N/Réf. : BXL23006_738_PU
Gest. : AH
V/Réf. : S604/2024
Corr. : O. Bouchenak
NOVA : 04/XFD/1947363

BRUXELLES. Rue Saint-Ghislain, 8 - 14 (arch. L. Laureys, 1895)
(= partie arrière en ZP du Palais du Vin et des anciens magasins
Merchie-Pède / Inventaire)
DEMANDE DE PERMIS D'URBANISME: Changer la destination du rez-
de-chaussée commercial des 4 bâtiments existants en logements,
modifier la répartition et le nombre de logements aux étages et
aménager les combles en 4 studios-duplex, construire des annexes
aux n^{os} 8 et 10 et remplacer l'ensemble des menuiseries en façade
avant (mise en conformité)

Avis de la CRMS

Localisation du bien (© Brugis) et état des façades en 1980 (© urban.brussels) et actuel (photo de la demande)

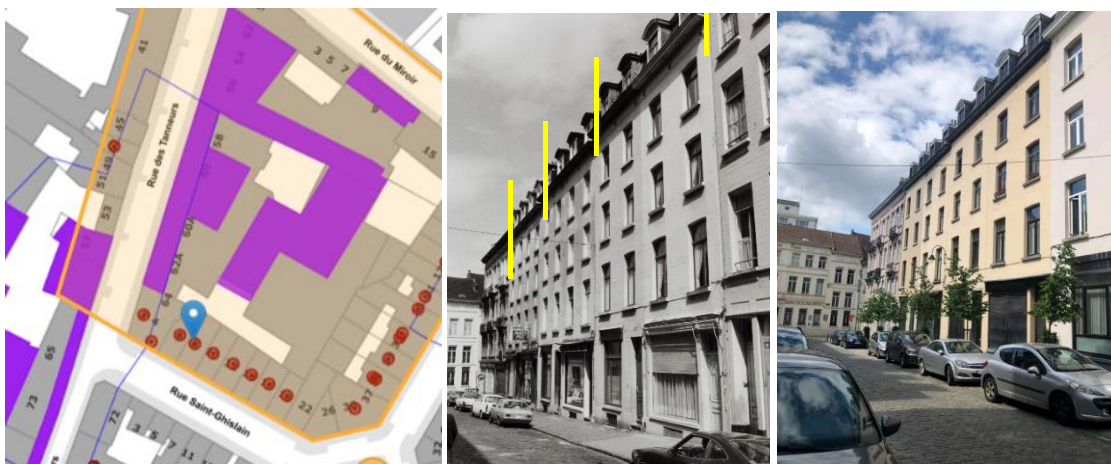
Il convient, d'un point de vue patrimonial, d'inclure les numéros 16-18 pour retrouver la valeur d'ensemble des six constructions, dont les façades enduites, à l'origine ornées de faux joints, se distinguaient par leur sobriété et leur uniformité. La disparition des faux joints et la couleur jaune ocre claire leur ont donné un aspect plus ordinaire. La CRMS recommande d'y remédier.

Plan de la façade à rue projetée, coupe transversale et plan du rez-de-chaussée, extraits de la demande

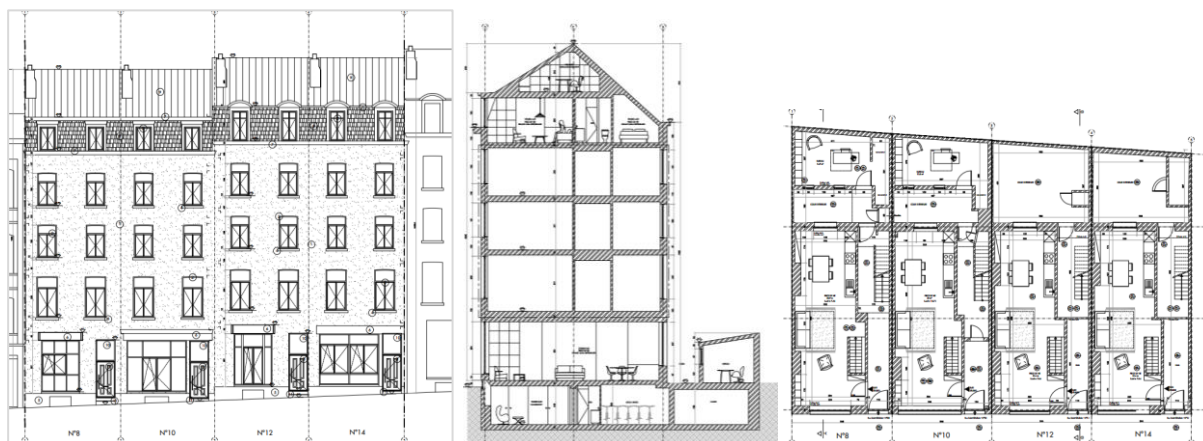
Aux étages la division en « T » des châssis devrait être généralisée sur toutes les façades, y compris au n° 8, dont les fenêtres présentent aujourd'hui des divisions sans imposte. Dans le cadre de cette demande, ces châssis devront être adaptés conformément aux plans des façades projetées.

Bien qu'elles aient conservé certains éléments d'origine, le remplacement standardisé de portes et châssis de fenêtres est regrettable sur le plan du patrimoine. La CRMS plaide pour une amélioration à ce niveau également. Elle recommande de restaurer la cohérence des anciennes baies et une harmonisation des menuiseries existantes. Cela implique, par exemple, de retravailler les divisions – notamment sur les baies étroites comme celle du n°8 – d'éviter les allèges fixes, de réduire la hauteur des impostes des portes et de retrouver des profilés plus fins et adaptés au style.
